Katowickie Centrum Onkologii

Dotyczy: przetarg nieograniczony o wartości szacunkowej zamówienia powyżej 30 000 Euro na zakup i dostarczenie akcesoriów do przeprowadzenia zabiegów wewnątrznaczyniowych (nr sprawy: K.C.O./PN/ 23 /2019)

ODPOWIEDZI NA PYTANIA DO SPECYFIKACJI ISTOTNYCH WARUNKÓW ZAMÓWIENIA

rys. nr 1

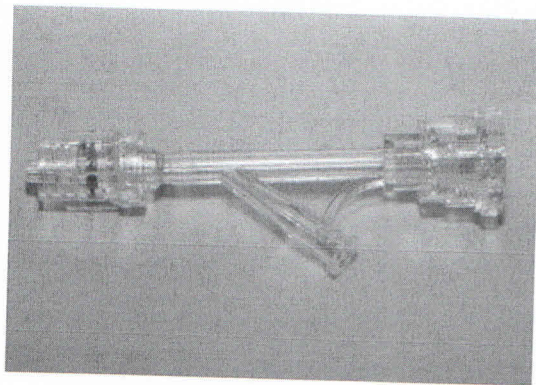
Prosimy o potwierdzenie, czy Zamawiający wymaga Y – konektora (łącznika) wg. rys. nr 1?

Czy Zamawiający wymaga łącznika (Y – konektora) typu „screw” zakręconego (wg. rys. nr 1) czy typu „klik” z trzema ustawieniami zastawki: zamknięta, częściowo otwarta, otwarta (wg. rys. nr 2) ?

Zamawiający oczekuje łącznika typu Y, typu „screw” wg. rys. nr 1
